ANTRAG

Die Verkehrsführung an der Einmündung Römerstraße-Molkestraße soll in 2 Schritten entsprechend der beigefügten Zeichnungen (sw=alt; rot=neu) verbessert werden.

Rechtsabbieger von der Römerstraße

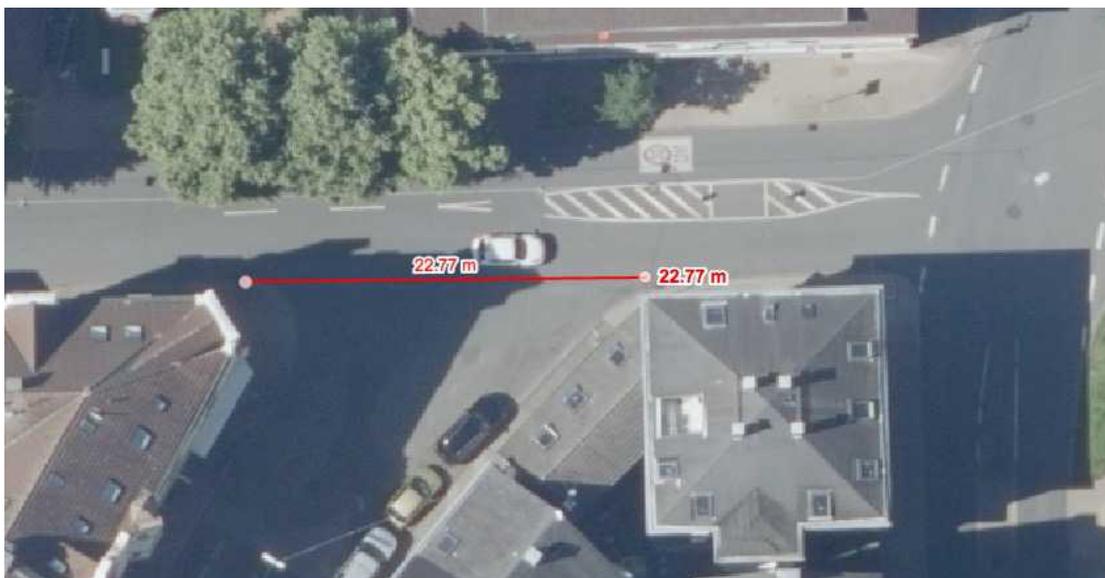
Aufgrund der abgerundeten Straßenführung, fahren viele PKW-Fahrer von der Römerstraße sehr zügig auf die Molkestraße. Da sie dabei auf den von Links kommenden Verkehr achten, werden Fußgänger auf ihrer rechten Seite regelmäßig übersehen. Hier kommt es immer wieder zu kritischen Situationen. Durch die Neugestaltung muss die Geschwindigkeit zum Abbiegen deutlich reduziert werden. Fußgänger sind besser sichtbar.
